Deponie Typ A «Büel», Weiterführung Ost, Gemeinde Emmen STELLUNGNAHME ZU DEN EINSPRACHEN

- **Projekt:** Deponie Typ A «Büel», Weiterführung Ost
- **Gesuchsteller:** Gloggner AG, Dorfstrasse 51, 6035 Perlen
- **Öffentliche Auflage:** Teiländerung des Zonenplans vom 22.03.-20.04.2021
UVP-Pflichtiges Baugesuch vom 01.04.-20.04.2021
- **Einsprachen:** **Einsprache zur Teiländerung Zonenplan, RA Peter Möri, 20.04.2021**
Einsprache Baugesuch, RA Peter Möri, 12.04.2021

BEURTEILUNG ENTWÄSSERUNG

Abbildung 2: Skizze des geplanten Mulden-Rigolensystem zur Deponieentwässerung.

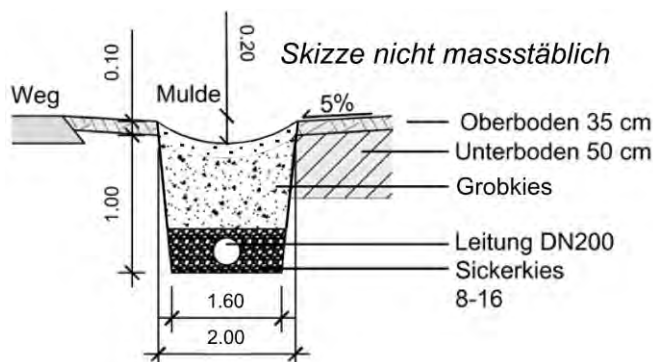
Bei den Teileinzugsgebieten F1 und F2 erfolgt bei Extremniederschlägen direkter Oberflächenabfluss ins Rütibächli, Fläche F3 entwässert ins geplante und bewilligte Mulden-Rigolensystem (Abbildung 2) [3]. Als Anpassung gegenüber der bewilligten Sickerleitung soll als Sickermaterial Grobkies anstatt Kiessand verwendet werden, damit die Sickerleistung auch bei Extremniederschlägen genügend ist und das Sickermaterial nicht als Stauer wirkt. Die Leitungsdurchmesser der Sickerleitungen sollen zudem als leichte Anpassung gegenüber dem bewilligten System für den Abschnitt West 250 mm und für den Abschnitt Mitte-Ost 300 mm betragen, sodass eine Drosselwirkung erfolgt und das Retentionspotential besser genutzt werden kann.

Das Mulden-Rigolensystem entspricht einer Speicherkaskade, wo der seitliche Böschungszufluss in Abhängigkeit der Kapazität der Zwischenleitung gedrosselt wird. Der Drosselabfluss fliesst in die nächste Zwischenleitung, während der übrige seitliche Zufluss im Teilabschnitt des Grabens aufstaut. Der gesamte Graben bietet ein grosses nutzbares Retentionsvolumen (Annahme nutzbare Porosität des Kiesmaterials 30 %). Bei einem HQ_{10} ist bei keinem Teilgrabenabschnitt ein Aufstau bis zur Oberfläche zu erwarten. Das Mulden-Rigolensystem führt von der Fläche F3 einen Drosselabfluss von 85 l/s in den Waldibach (dies entspricht geringfügig weniger als im Factsheet Entwässerung [3] des technischen Berichts [4] (91 l/s) aufgrund der erwähnten vorgenommenen Anpassungen).

Bei Regenereignissen mit Jährlichkeiten grösser 10 Jahren ($> HQ_{10}$) wird die Abflusssituation entlang des Mulden-Rigolensystems komplexer. Ab einer bestimmten Jährlichkeit werden im westlichen-mittleren Bereich die Teilgrabenabschnitte bis zur Oberfläche rückgestaut sein und der Zufluss in die nachfolgenden Teilgrabenabschnitte erfolgt sowohl durch die Leitung als auch oberflächlich über die Mulde. Das oberflächlich in der Mulde abfliessende Wasser versickert dann in nachfolgenden Teilgrabenabschnitten wo die Retentionskapazität noch nicht erreicht ist.

Entlang des Deponieperimeters sind bei einem HQ_{10} die Retentionsvolumina im mittleren bis östlichen Abschnitt noch überwiegend ungenutzt (ca. 120 m^3), vom Perimeterrand bis zum Waldibach kommen weitere ca. 100 m^3 Rückhaltevolumen dazu.

Das Mulden-Rigolensystem besitzt somit genügend Kapazität, um bis zur Einleitung in den Waldibach auch den gänzlichen Rückhalt von Hochwasser im Bereich von HQ_{10} - HQ_{100} zu gewährleisten.

Abbildung 3: Prinzipskizze zur Ausbildung der Retentionsbecken für den Betrieb, mit Angabe des benötigten Retentionsvolumen [m³] pro offene Deponiefläche [ha].

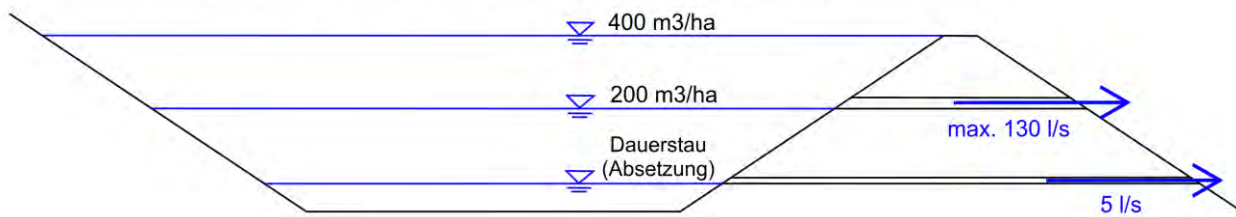
Als zusätzliche Massnahme soll nun das Retentionsbecken sogar für den vollumfänglichen Rückhalt bis zu einem 100-jährlichen Niederschlagsereignis als zweistufiges Becken mit Drossel- und Entlastungsleitung ausgebildet werden. Der Drosselabfluss wird wie geplant auf die 5 l/s ausgerichtet zur Einhaltung der Einleitbedingungen bei Niedrigwasser. Die maximale Kapazität der Entlastungsleitung wird auf 130 l/s gesetzt. Der Oberflächenzufluss zur Bestimmung des nötigen Retentionsvolumens wurde mit folgenden Parametern berechnet:

- Abflussbeiwert $a=0.5$ für die offenen Deponieflächen
- Jährlichkeit: $z=100$
- Niederschlagsintensitäten gemäss dem Niederschlags-Intensität-Diagramm der Messstation Sem-pach

Als Betriebsvorgabe zur Ausbildung der Retentionsbecken ergeben sich aus dem Oberflächenzufluss 200 m^3 Retentionsraum pro Hektare offene Deponiefläche für die Absetzwirkung und weitere 200 m^3 Retentionsraum pro Hektare offene Deponiefläche als zusätzlich benötigtes Retentionsvolumen (Abbildung 3), wobei nach der Realisierung der Rigolen-Entwässerung diese Retention angerechnet werden kann.

Mit diesen Vorgaben ist der gesamte Rückhalt bis zu einem 100-jährlichen Niederschlagsereignis gegeben und es ist sichergestellt, dass sich durch den Deponiebetrieb keine Verschärfung der Hochwassersituation im Rütibächli und unterliegendem Waldibach ergibt.

Entwässerungssituation bei HQ1, Deponie Büel Weiterführung Ost, Endgestaltung

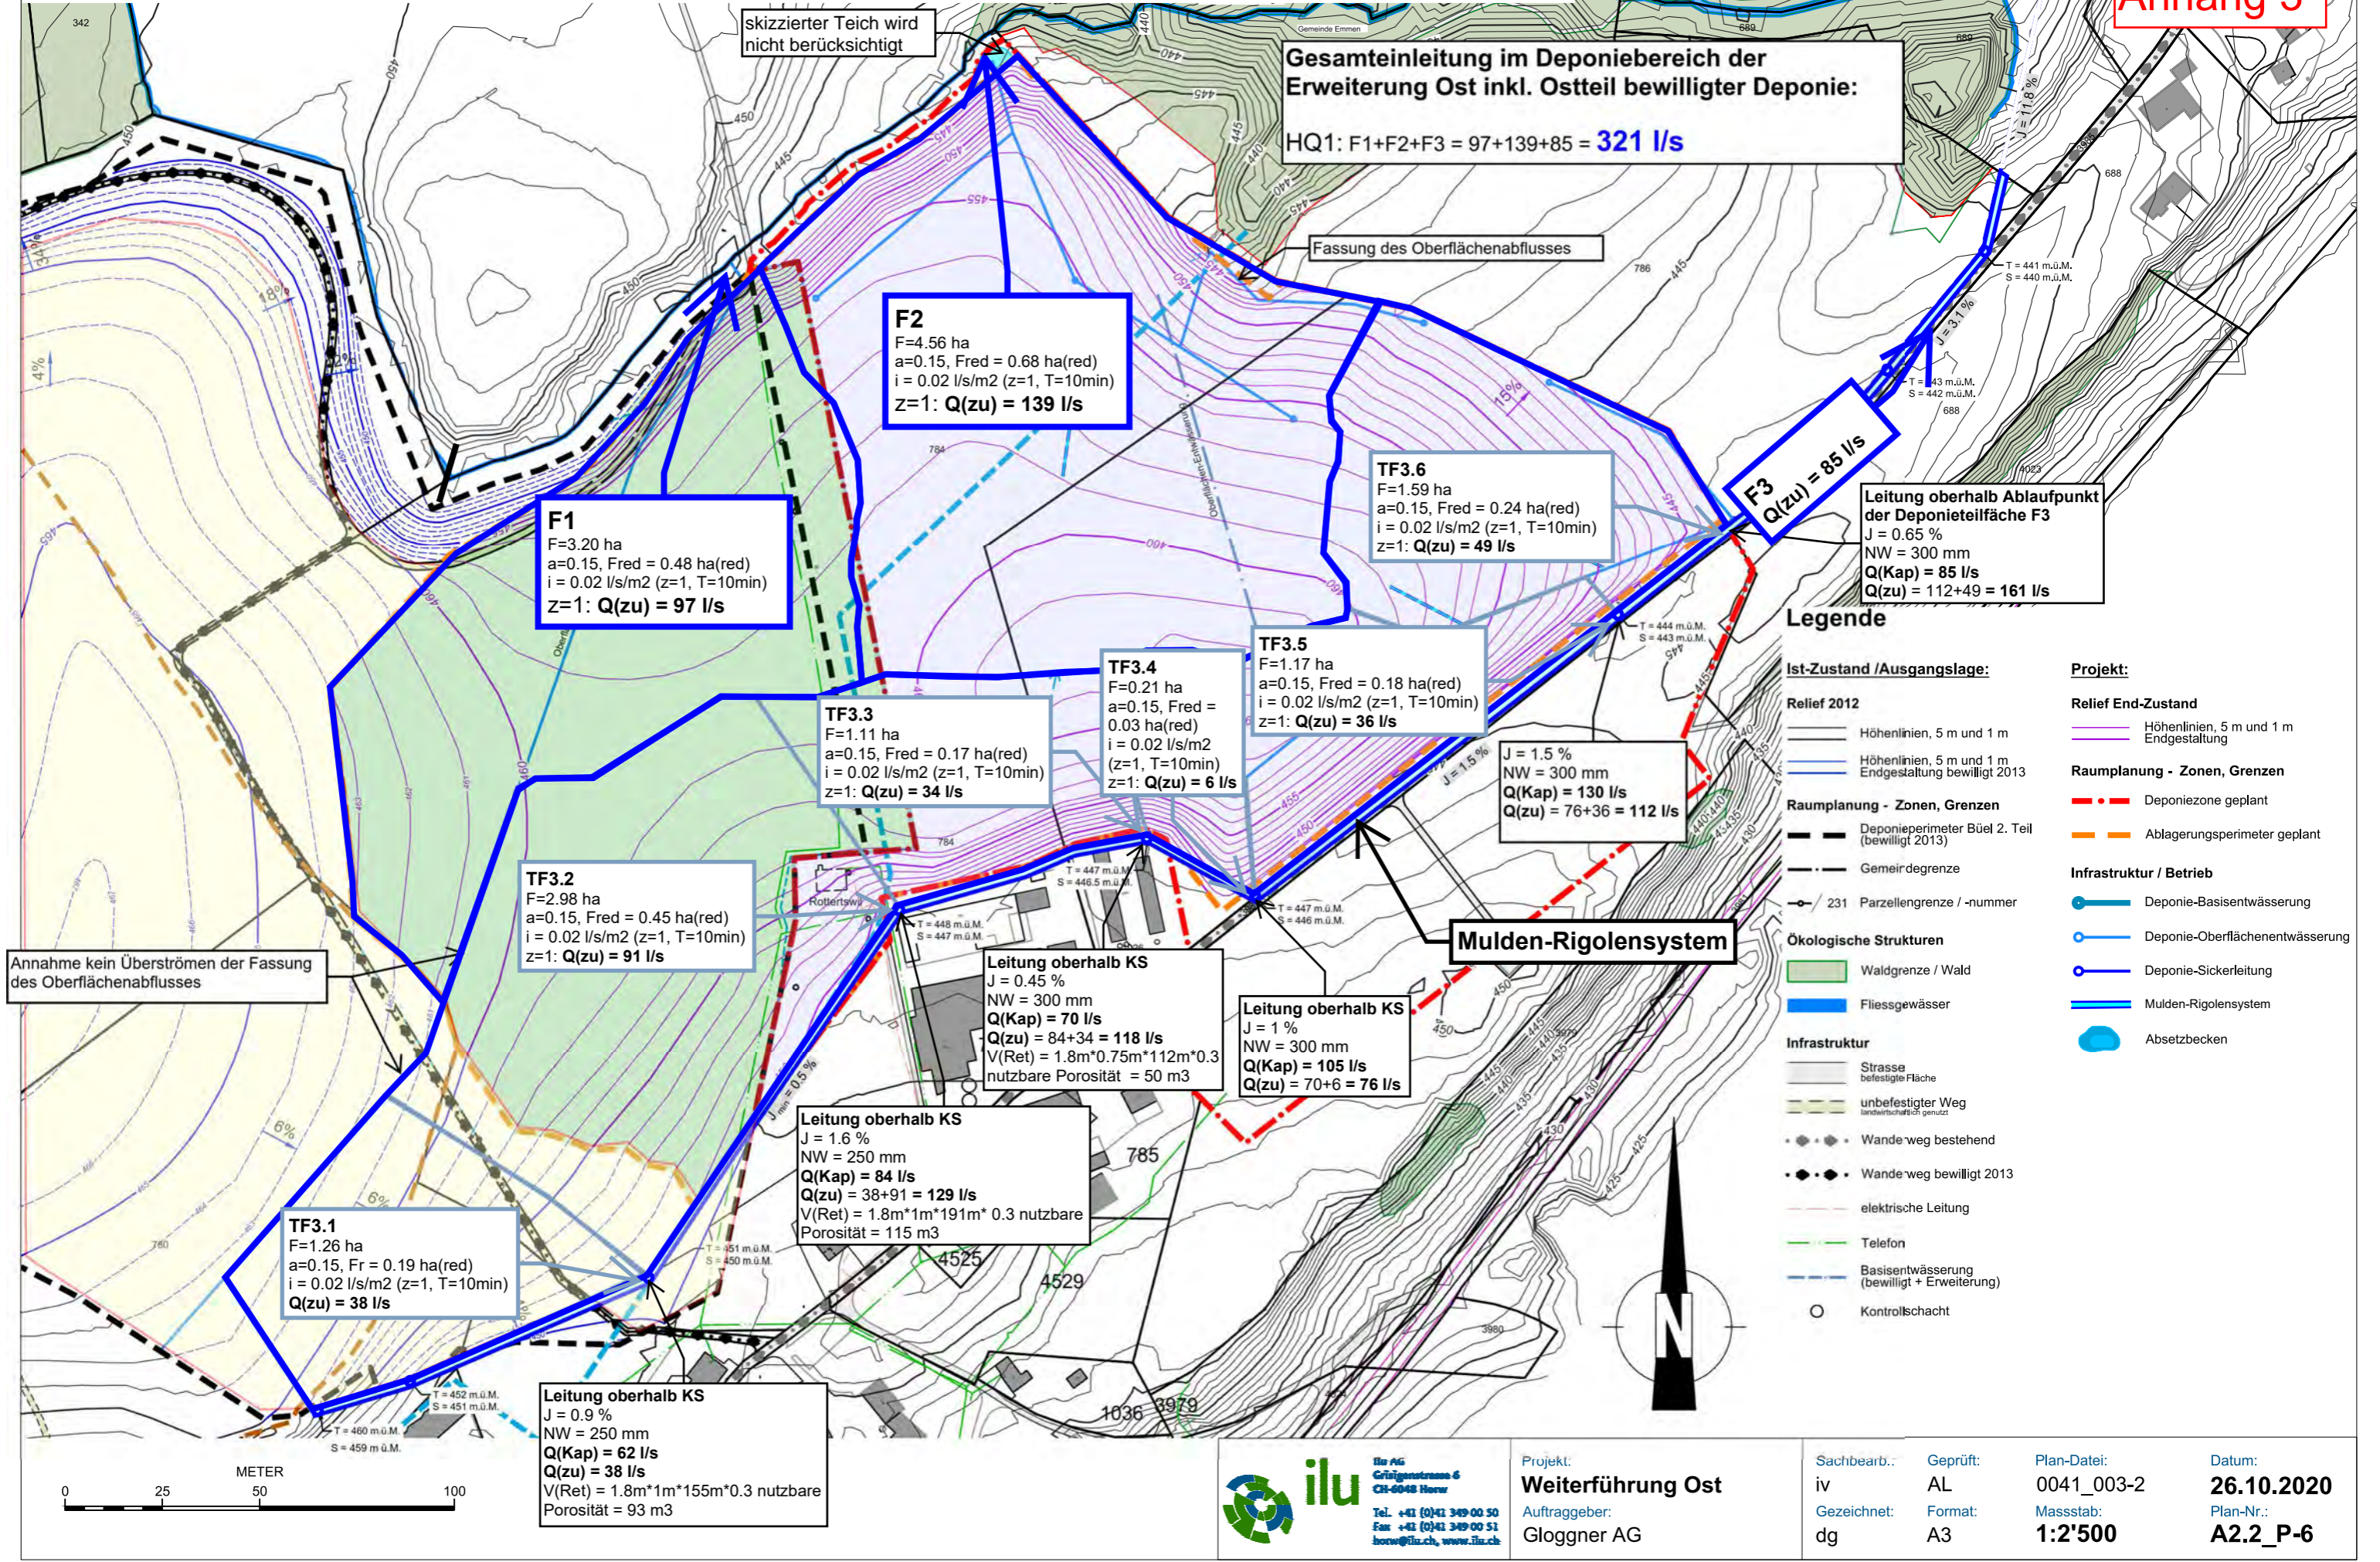
Gesamteinleitung im Deponiebereich der Erweiterung Ost inkl. Ostteil bewilligter Deponie:

HQ1: $F1+F2+F3 = 97+139+85 = 321 \text{ l/s}$

F2
 F=4.56 ha
 a=0.15, Fred = 0.68 ha(red)
 i = 0.02 l/s/m² (z=1, T=10min)
 z=1: Q(zu) = 139 l/s

F1
 F=3.20 ha
 a=0.15, Fred = 0.48 ha(red)
 i = 0.02 l/s/m² (z=1, T=10min)
 z=1: Q(zu) = 97 l/s

F3
 Q(zu) = 85 l/s

Leitung oberhalb Ablaufpunkt der Deponiefläche F3
 J = 0.65 %
 NW = 300 mm
 Q(Kap) = 85 l/s
 Q(zu) = 112+49 = 161 l/s

Entwässerungssituation bei HQ10, Deponie Büel Weiterführung Ost, Endgestaltung

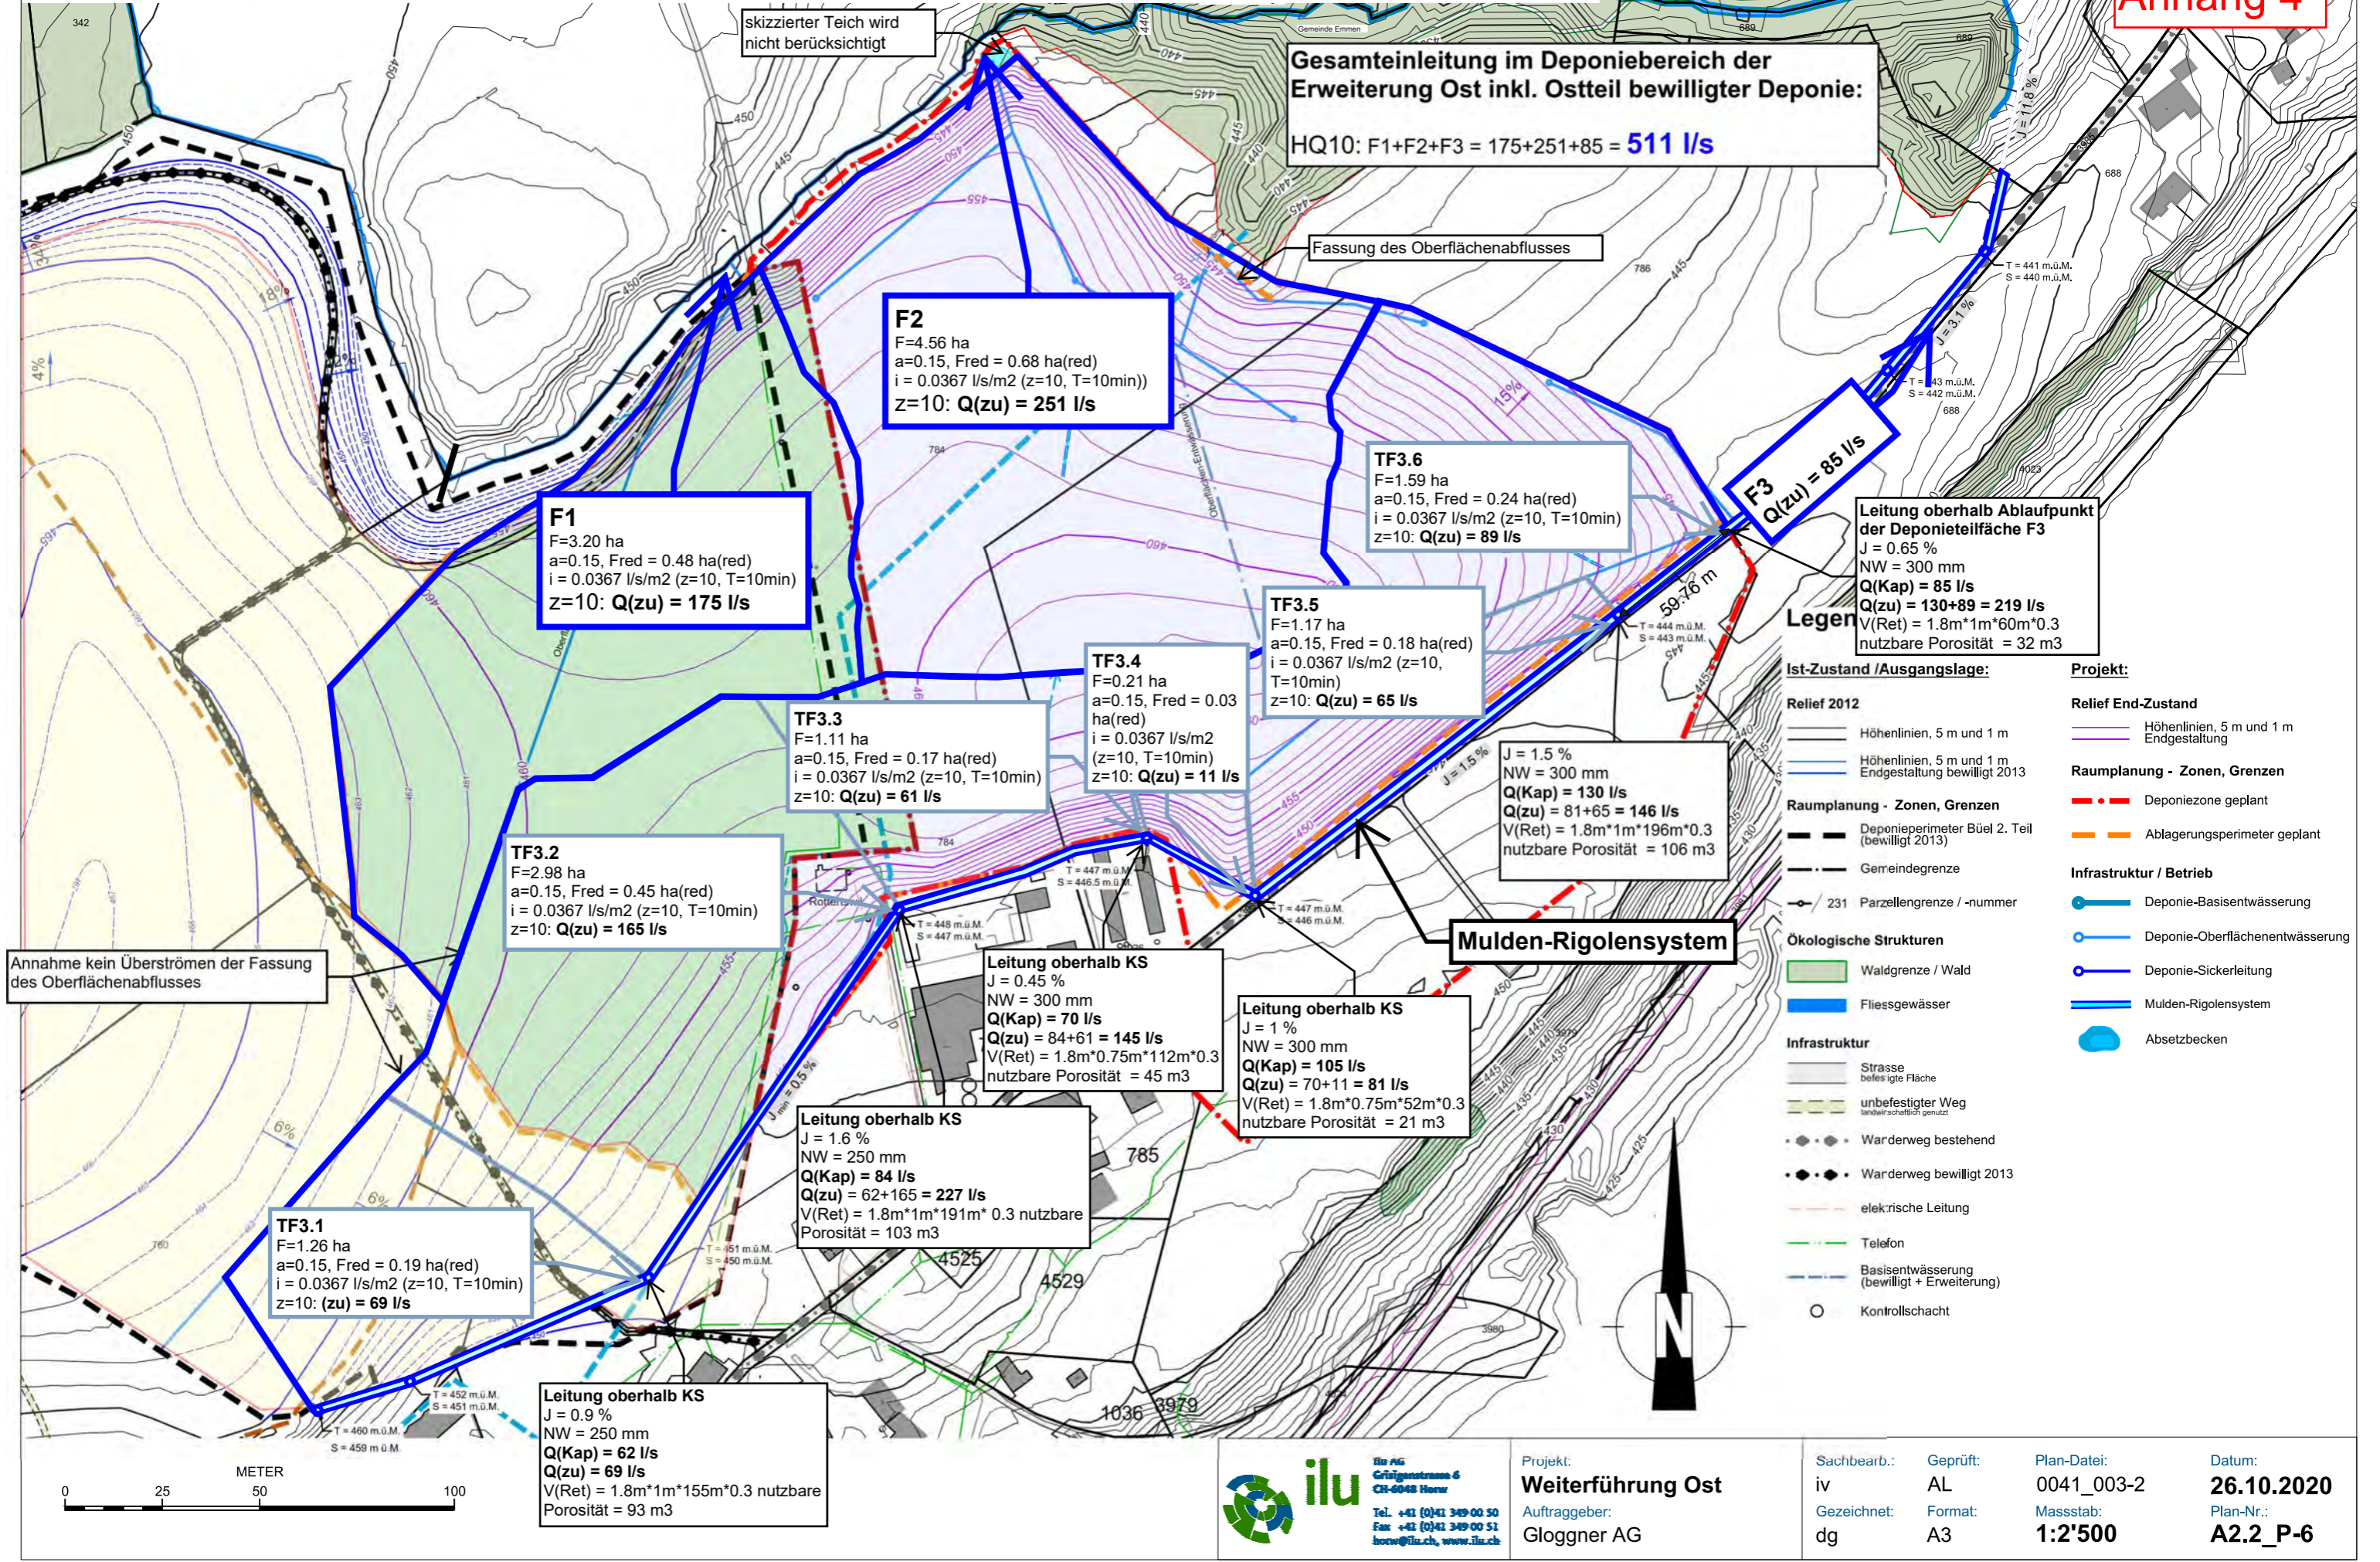
Leitung oberhalb KS
 J = 0.45 %
 NW = 300 mm
 Q(Kap) = 70 l/s
 Q(zu) = 84+34 = 118 l/s
 V(Ret) = 1.8m*0.75m*112m*0.3 nutzbare Porosität = 50 m³

Leitung oberhalb KS
 J = 1 %
 NW = 300 mm
 Q(Kap) = 105 l/s
 Q(zu) = 70+6 = 76 l/s

Leitung oberhalb KS
 J = 1.6 %
 NW = 250 mm
 Q(Kap) = 84 l/s
 Q(zu) = 38+91 = 129 l/s
 V(Ret) = 1.8m*1m*191m*0.3 nutzbare Porosität = 115 m³

Leitung oberhalb KS
 J = 0.9 %
 NW = 250 mm
 Q(Kap) = 62 l/s
 Q(zu) = 38 l/s
 V(Ret) = 1.8m*1m*155m*0.3 nutzbare Porosität = 93 m³
